159-я сессия

Предложение по дополнению 1 к Правилам [129] (усовершенствованные детские удерживающие системы (УДУС))

Представлено Рабочей группой по пассивной безопасности (GRSP)*

Добавление 3, рисунок изменить следующим образом:

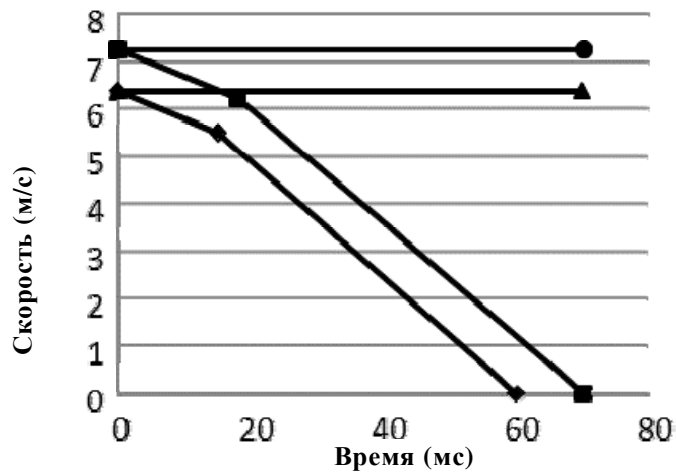
Приложение 7

- ◆ Нижний коридор относительной скорости
- Верхний коридор относительной скорости
- ▲ Нижний коридор скорости движения двери по отношению к поверхности земли (испытание, при котором дверь находится в движении только в момент времени t_0)
- Верхний коридор скорости движения двери по отношению к поверхности земли (испытание, при котором дверь находится в движении только в момент времени t_0)
